改善箇所説明図

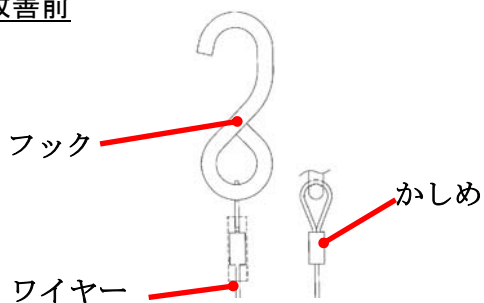
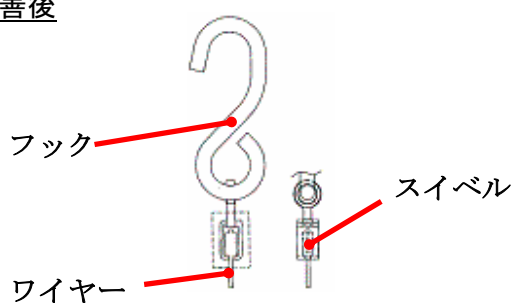
スロープ式車いす移動車において、車いす固定用ワイヤーがねじれやすいため、ワイヤーを滑車に保持するためのカバーが動き、ワイヤーが滑車から外れる場合がある。そのため、ワイヤーがカバーと干渉し、最悪の場合、ワイヤーが切れて車いすを固定できなくなるおそれがある。

全車両、ワイヤー一式を対策品に交換する。また、カバーが動いている場合は、カバーを正規に取り付ける。

識別：フックとワイヤー締結部のスイベル機構の有無で識別する。
